改善箇所説明図

図：左ハンドル車

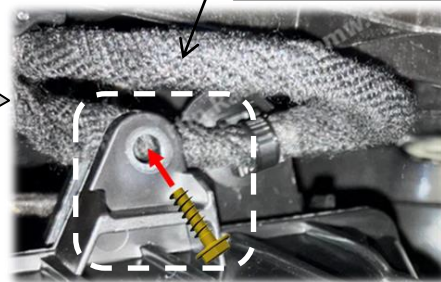
基準不適合発生箇所

マイクロフィルターハウジングカバー締結部

エアコンユニットワイヤーハーネスの取り回しにおいて、設計検討が不十分なため、マイクロフィルターハウジングカバー締結部とのクリアランスが狭いものがある。

そのため、マイクロフィルター交換時に当該ハーネスが締結部に挟み込まれ、使用過程でハーネス被覆が損傷してデフロスター機能等が作動せず、最悪の場合、短絡により火災に至るおそれがある。

注) は、取り回しの変更及び損傷が確認された場合に補修を行う箇所を示す。

全車両、ワイヤーハーネスの取り回しを変更する。

なお、ワイヤーハーネスを点検して、損傷が確認された場合は補修を行う。

識別：左フロントドアロアヒンジ取り付けボルト（下側）の頭に緑色ペンを塗布する。
